改善箇所説明図

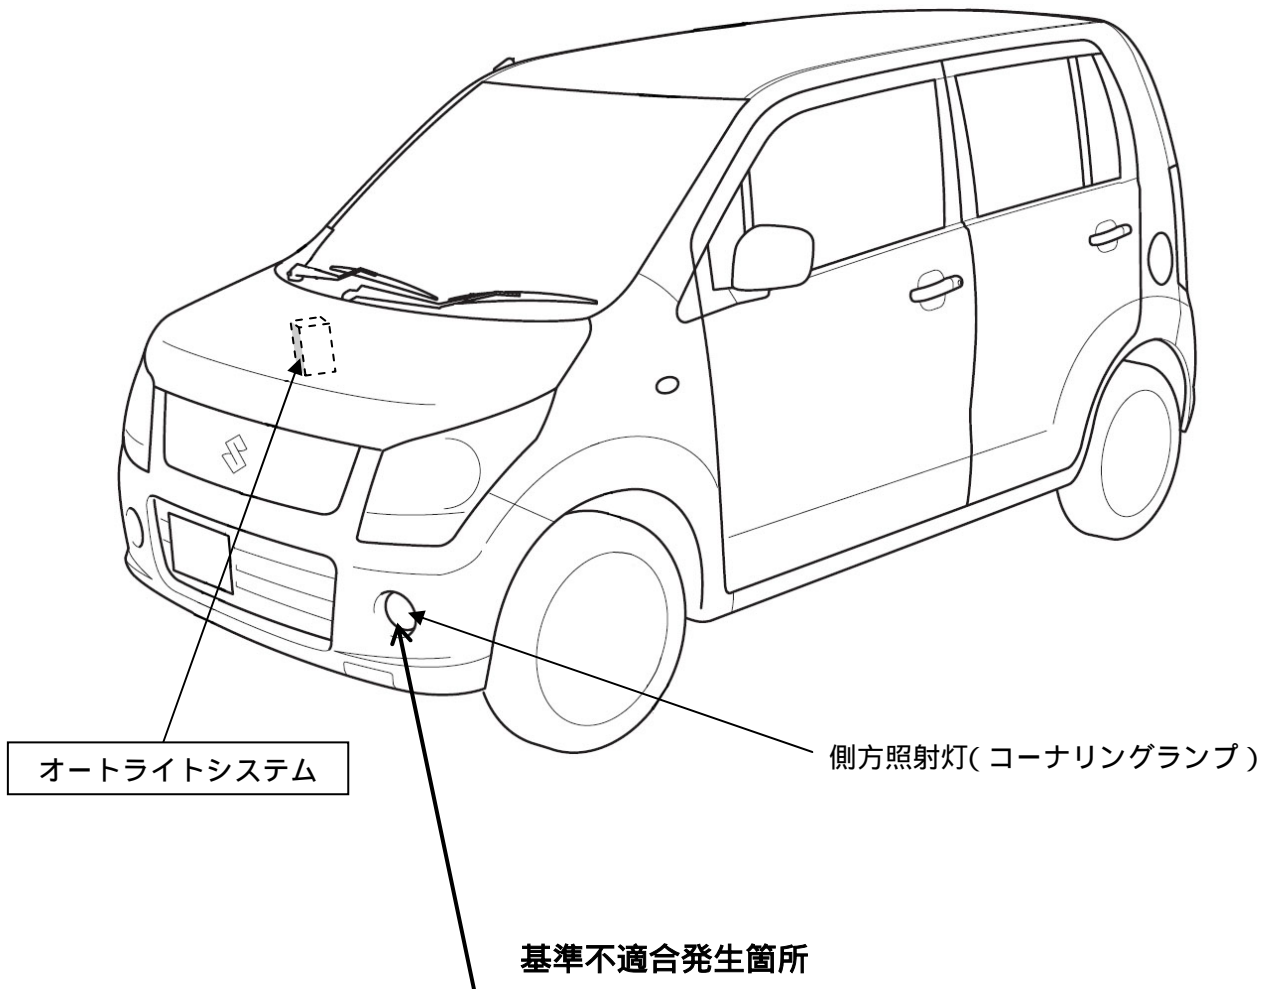
側方照射灯付車において、オプション品として設定したオートライトシステム（車外の明るさに応じて前照灯を自動的に点灯、消灯する装置）の電気回路が不適切なため、前照灯が点灯していない場合に側方照射灯が点灯し、道路運送車両の保安基準に適合しない。

全車両、オートライトシステムの有無を点検し、対象となるものは当該システムを対策品と交換する。

注：□ は交換部品を示す。
